## 改善箇所説明図

### リアサスペンション

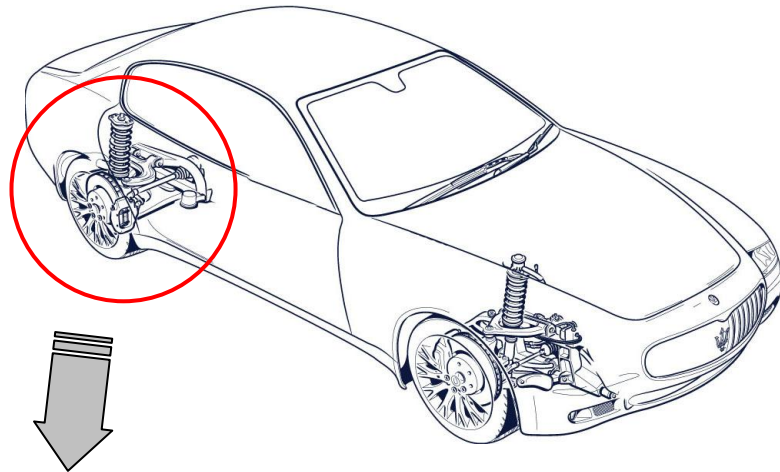
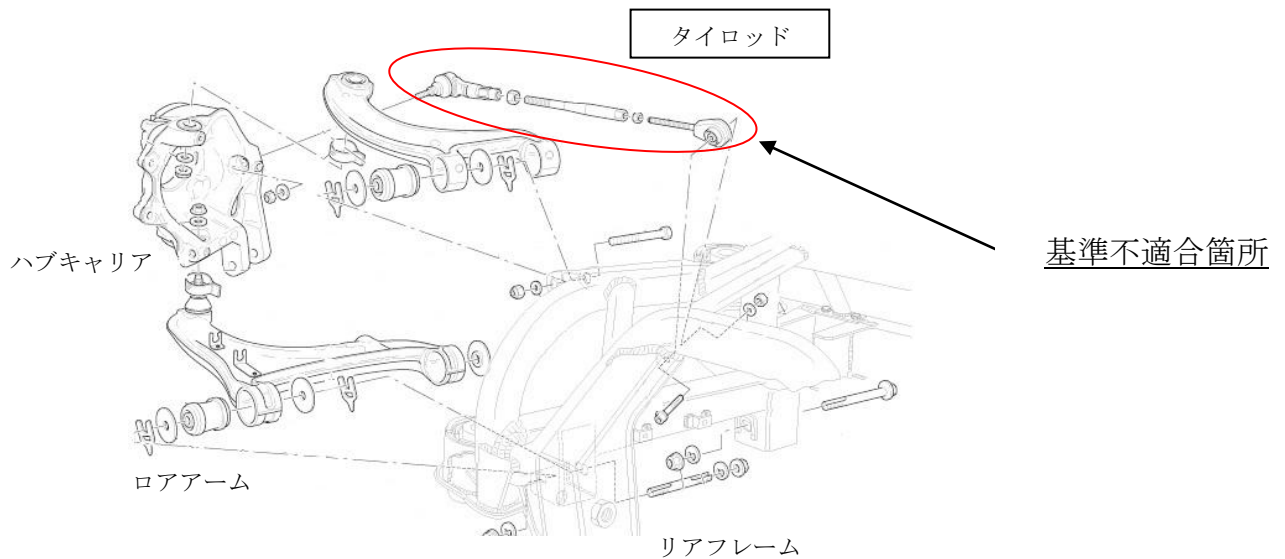
### 基準不適合箇所

後輪のトーインを調整するタイロッドにおいて、防錆処理が不適切なものがある。そのため、タイロッドのねじ山部分に錆が発生して締め込み部分が緩むことで、異音が発生したり、高速旋回時の走行安定性が損なわれるおそれがある。

そのままの状態で使用を続けると、タイロッドの締め込み部分が外れて、最悪の場合、通常走行においても走行安定性が損なわれるおそれがある。

全車両、後輪の左右のタイロッドを良品と交換する。
